DODATEK Č. 2 SMLOUVY O DÍLO
"Přestupní terminál veřejné dopravy v Klatovech"
uzavřené dle § 2586 a násl. zákona č. 89/2012 Sb., občanského zákoníku

Mezi smluvními stranami byla dne 19. 12. 2024 uzavřena Smlouva o dílo, jejímž předmětem je provedení díla s názvem: Přestupní terminál veřejné dopravy v Klatovech (dále jen „SOD“).

- **Příloha č. 1 – rekapitulace změnových listů**
- **Příloha č. 2 - změnové listy č. 13 – 23 vč. rozdílových výkazů výměr**

HRDLIČKA <small>SPOL. S R. O.</small>				
Projekt: veřejné dopravy v Klatovech		Projektant: HRDLIČKA		
Název výkresu: Zaměření přídlažeb a krajníků		Datum: 26.11.2023		
		Účel výkresu: 29.04.01		
		Měřítko: 1:50		
		Číslo sestavy: 22

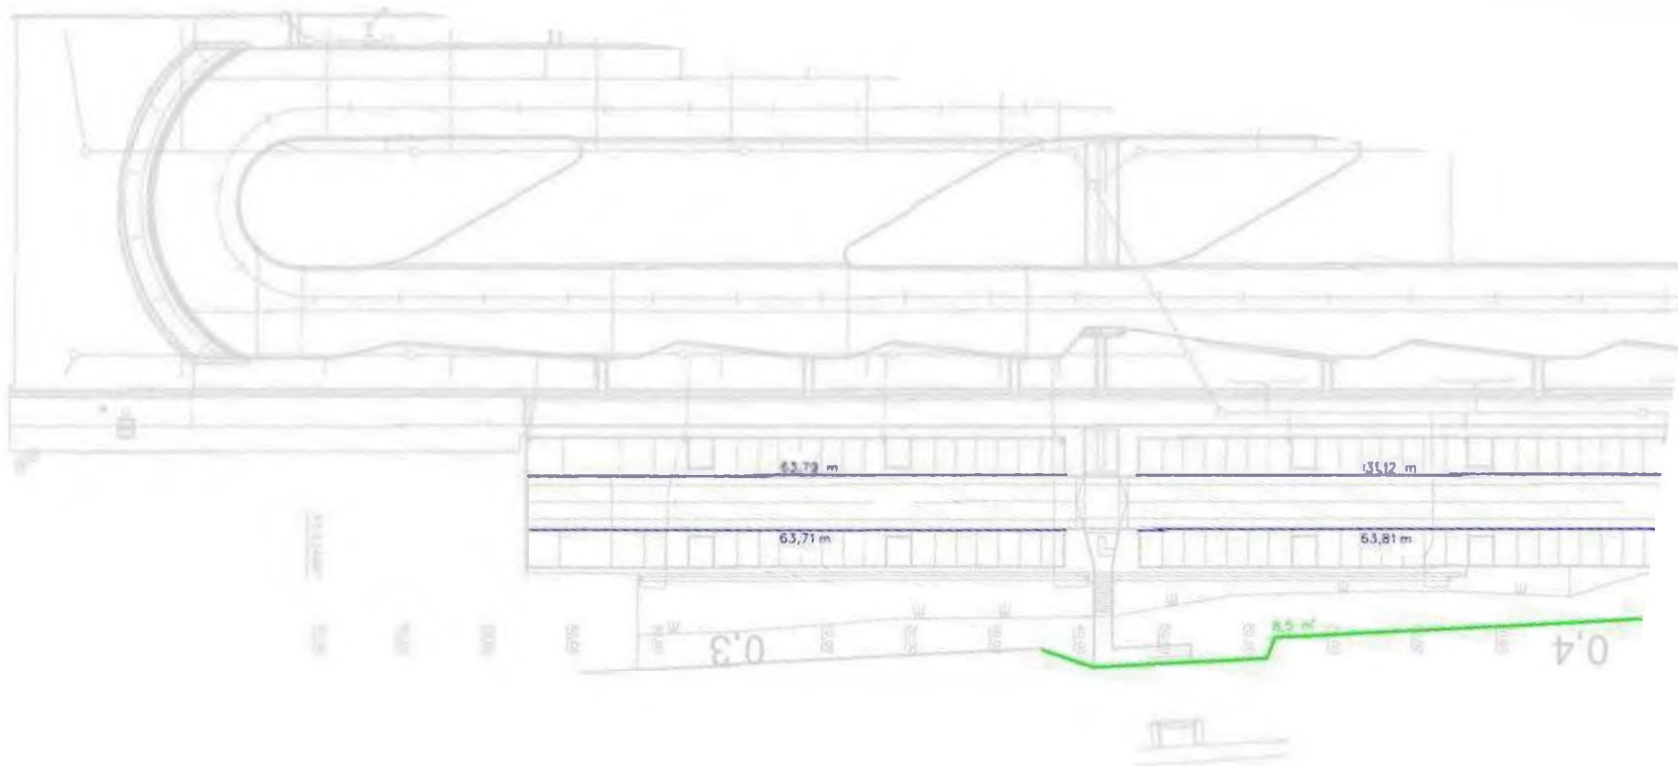
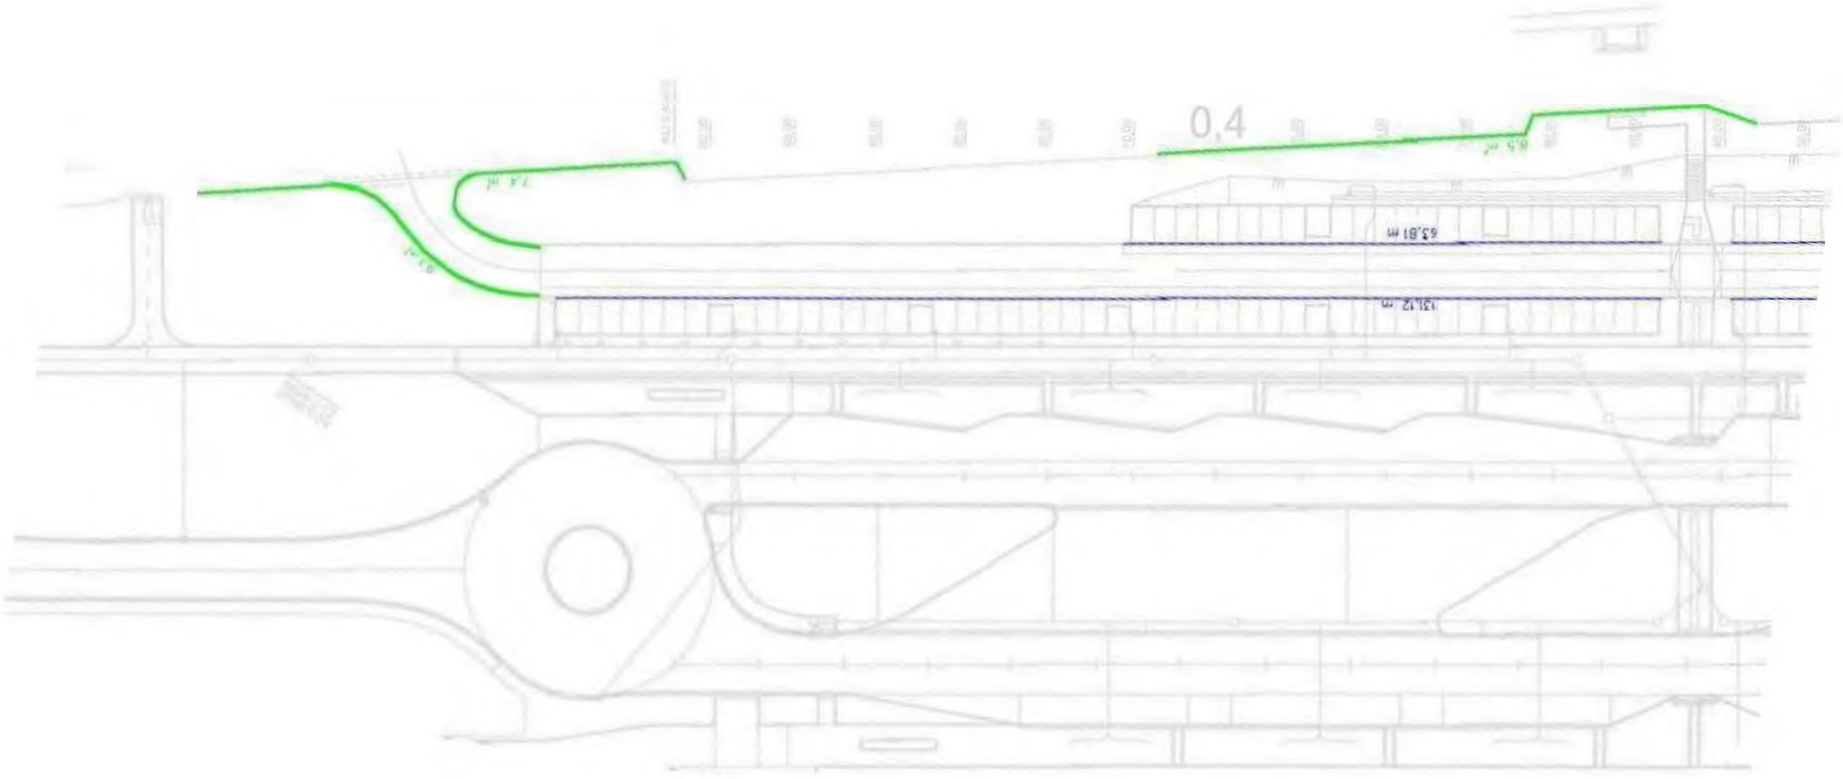
Přidlažba: 25,0 m²
 Krajník: 322,43 m

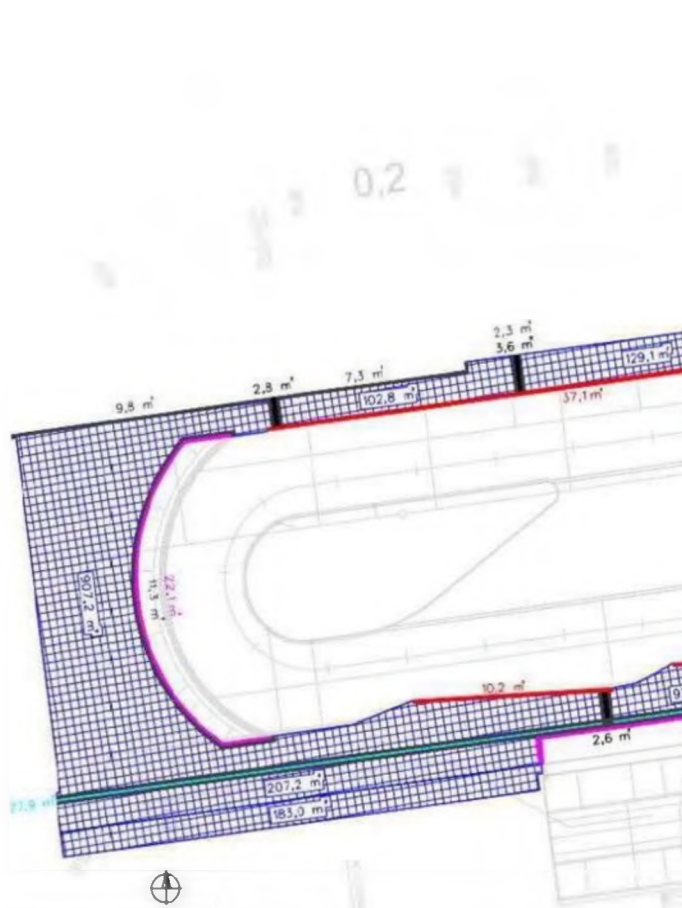
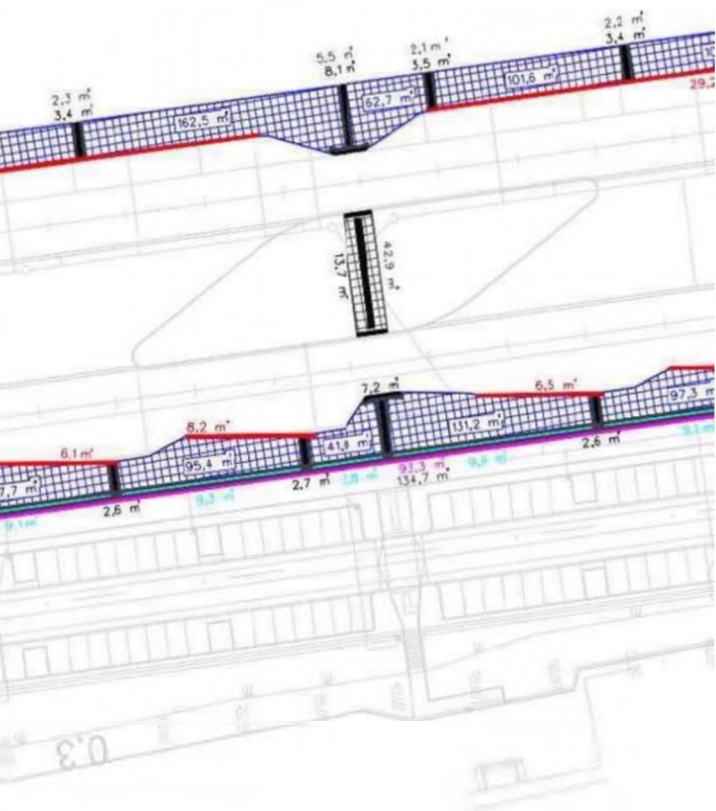
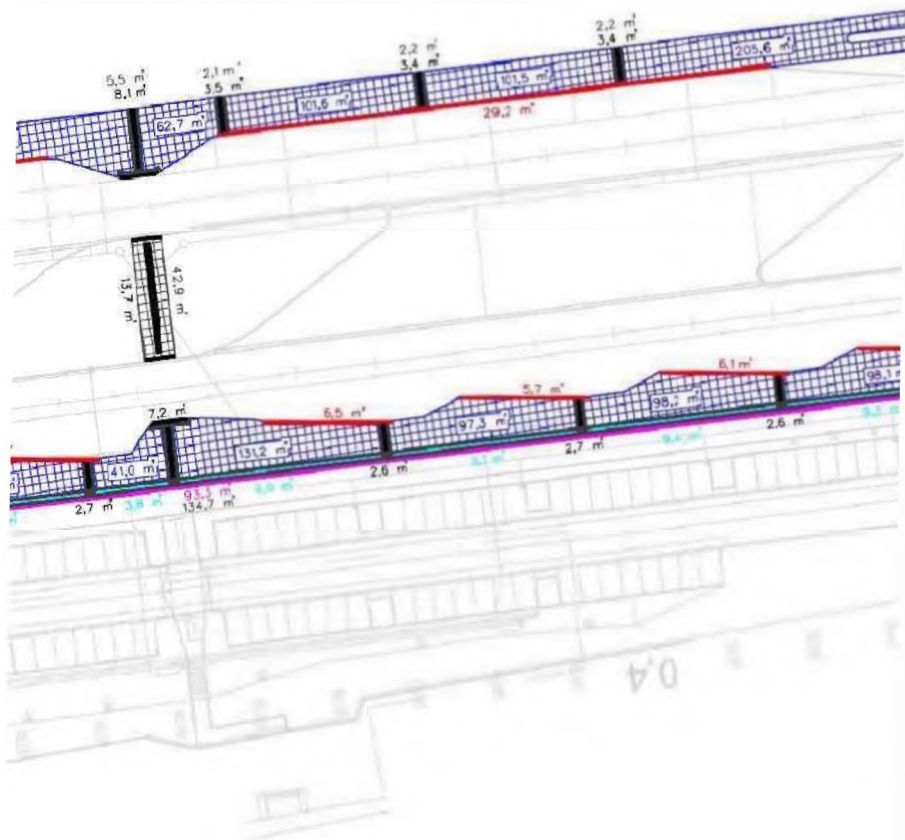
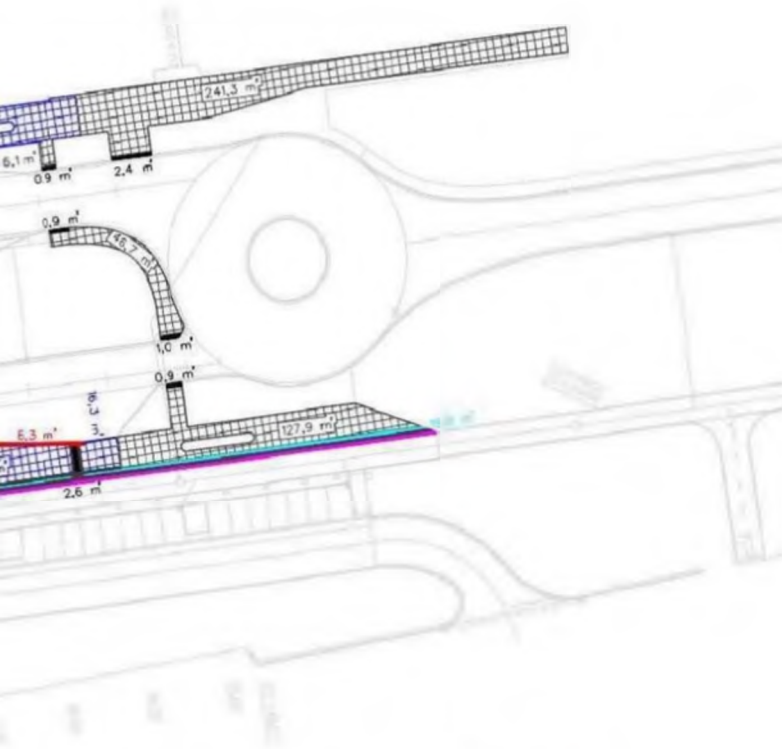
20 Kladení zámkové dlažby pozemních komunikací ručně tl 80 mm skupiny A pl přes 300 m2
 492,1 - 479,6 = 12,5 m2
 skutečnost původní rozdíl

22 dlažba tvar obdélník betonová pro nevidomé 200x100x80mm přírodní
 72,203 - 5,768 = 66,435 m2
 skutečnost původní rozdíl

24 Velkoformátová žulové dlažba řezaná - světle šedá
 2866,784 - 2816,89 = 49,894 m2
 skutečnost původní rozdíl

27 Kontrastní pás - žulová dlažba hladká - tmavě šedá
 116,349 - 79,083 = 37,266 m2
 skutečnost původní rozdíl

SITUACE VÝSADEB

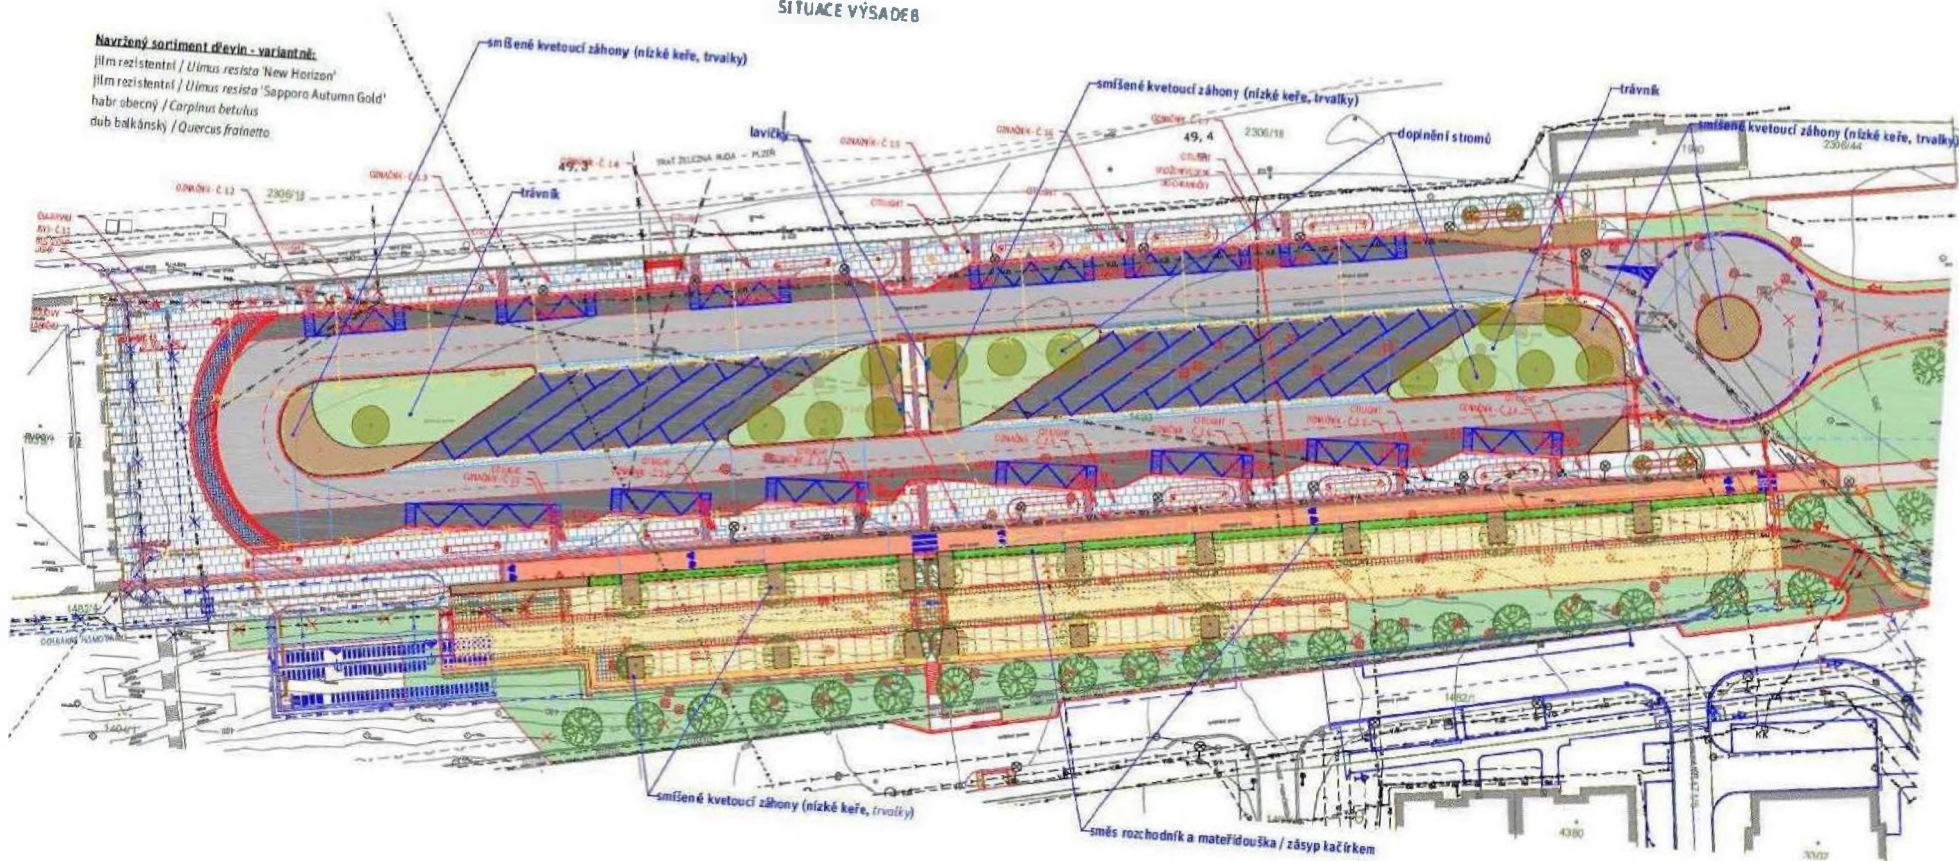
Pan stavbyvedoucí zhotovitele terminálu, Berger Bohemia [REDACTED], doporučil obrátit se na Vás s dotazem, zda by bylo možné tyto stromy nahradit jiným druhem, který již máme v rozpočtu.

Navrhovaný sortiment dřevin - variantně:
jilm rezistentní / *Ulmus resista* 'New Horizon'
jilm rezistentní / *Ulmus resista* 'Sapporo Autumn Gold'
habr obecný / *Carpinus betulus*
dub bakánský / *Quercus frainetto*
